TENQOOシリーズ
調光調色照明器具 [モデルチェンジ]

あかり空間を創造しながら、省エネに貢献！
TENQOOシリーズ調光調色照明器具が、
省エネ性能をアップしてモデルチェンジ！

代表例：SORAIRO [ソライロ]

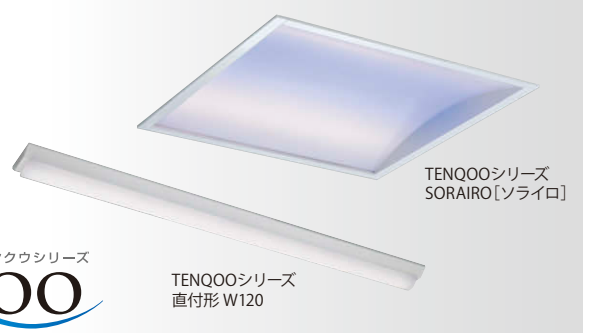
■ 白色～電球色の色味が新しくなります 光源の仕様変更により、従来品とモデルチェンジ品では、同じ色温度でも色味が異なります。

従来品	モデルチェンジ品
5000K + 青色		
4000K + 青色		
3000K + 青色
